RAPORT DE EVALUARE A CONDIȚIILOR DE ACCESIBILITATE FIZICĂ ÎN CADRUL COLEGIULUI DE CONSTRUCȚII

Str. Gh. Asachi 71, Chișinău MD-2028.

Autor: Gheorghe Staver

Chișinău 2022

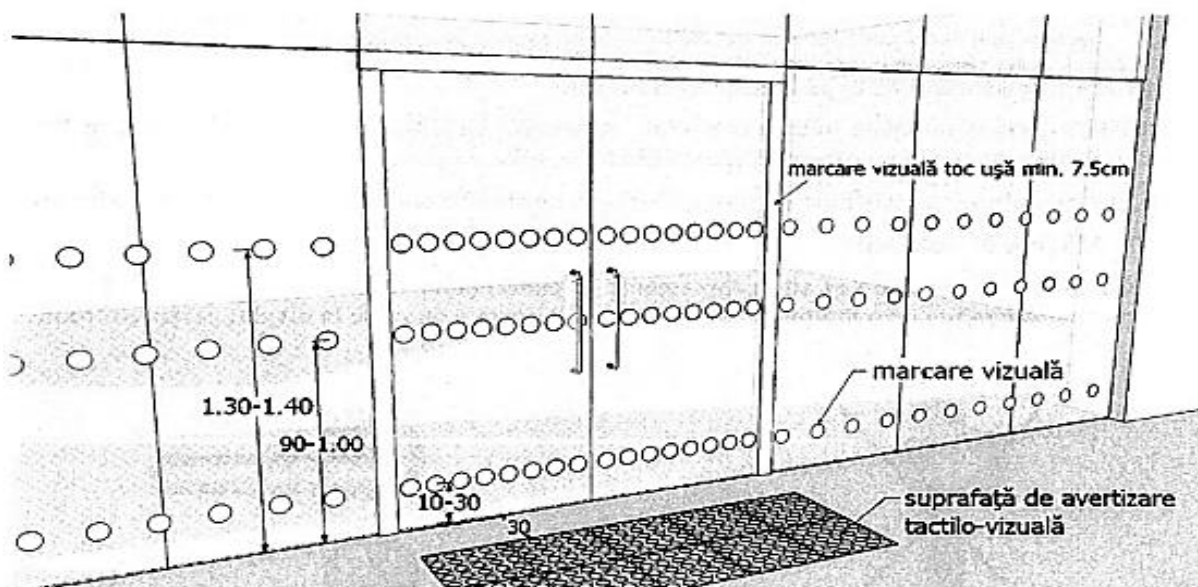
Ușa instalată la intrare în clădire este din aluminiu de 2 părți . Ce pot fi deschise, fiecare parte a ușii are 73 cm. Nu sunt utilizate culori contrastante și marcaje tactile care fac ca ușile de la intrare să fie ușor de identificat.. Ușa are prag de 2 cm . În fața ușii există spațiu îndestulat pentru manevrarea scaunului rulant. Deschiderea ușii este lejeră și implică o forță de operare redusă. La intrarea în clădire nu sunt turnichete sau bariere, care împiedică accesul persoanelor cu dizabilități.

Intrarea în clădire este parțial accesibilă pentru persoane cu dizabilități utilizatoare de scaun rulant, premergătoare și alt echipament ajutător. Însă lipsa elementelor care asigură accesibilitatea vizuală pentru persoane cu dizabilitate de vedere prezintă un potențial risc de accidentare a acestor persoane.

Se recomandă să se întreprindă măsuri pentru asigurarea accesibilității vizuale la intrarea în clădire în special aplicarea benzilor în culori contrastante și marcaje tactile pentru a facilita identificarea ușilor de la intrare și eliminarea pragului.

Eliminarea pragului de la ușa principală de la intrarea în clădire.

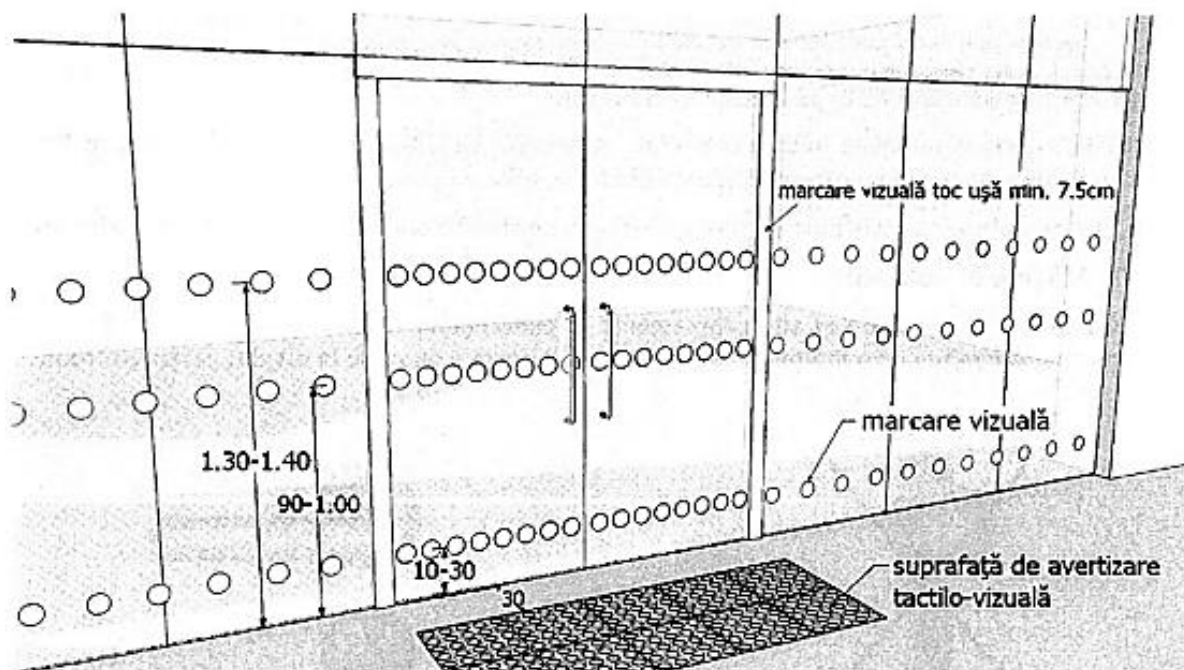
Ușile ce fac acces la cabinetele de studiu sunt de culoare albă nu dispun de benzi de culoare contrastantă. Ușile sunt duble adu dimensiunile de 70cm partea principală, 45 cm partea suplimentară au praguri de 2 cm.

Toate spațiile primului etaj din interiorul clădirii, destinate publicului, sunt accesibile persoanelor utilizatoare de scaun rulant, premergătoare și alt echipament ajutător. În ceea ce privește asigurarea accesibilității vizuale pentru persoane cu dizabilitate de vedere aceasta nu este asigurată. Nu este amplasat marcaj contrastant pe uși pentru a le evidenția. Lipsește marcajul tactil pentru identificare ușilor din interiorul clădirii.

- ✓ Pe suprafața ușilor din interiorul oficiului în vederea asigurării contrastului vizual aplicarea marcajelor în culoare contrastantă. Marcajele urmează să fie aplicate la o înălțime de 1,2-1,6 m de la pardoseală.

- ✓ Aplicarea pe suprafața pardoselii a marcajului tactil în scopul asigurării identificării ușilor de către persoanele cu dizabilitate de vedere.

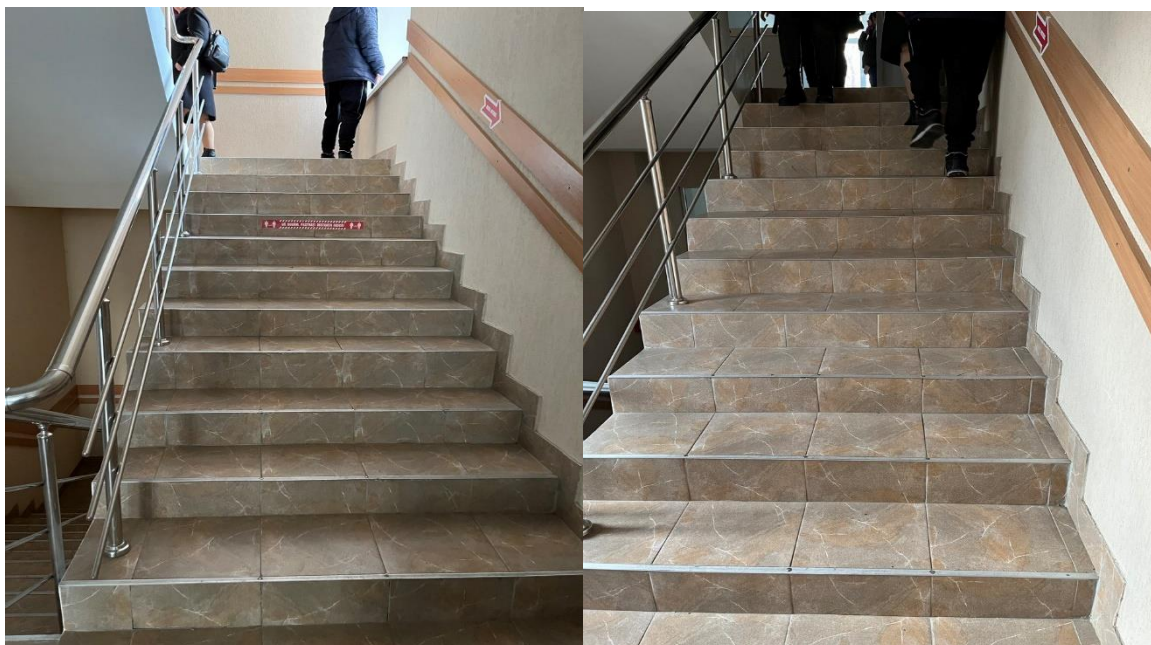
Accesul la etajele superioare este asigurat prin intermediul scărilor. Acest lucru face inaccesibile etajele superioare a instituției.

Prima și ultima treaptă a fiecărei secții a scărilor nu este marcată în culoare contrastantă.

Se recomandă Școlii Profesionale Nr.7 în scopul asigurării contrastului vizual să fie marcată prima și ultima treaptă a fiecărei secii a scării din interiorul clădirii în culoare contrastantă.
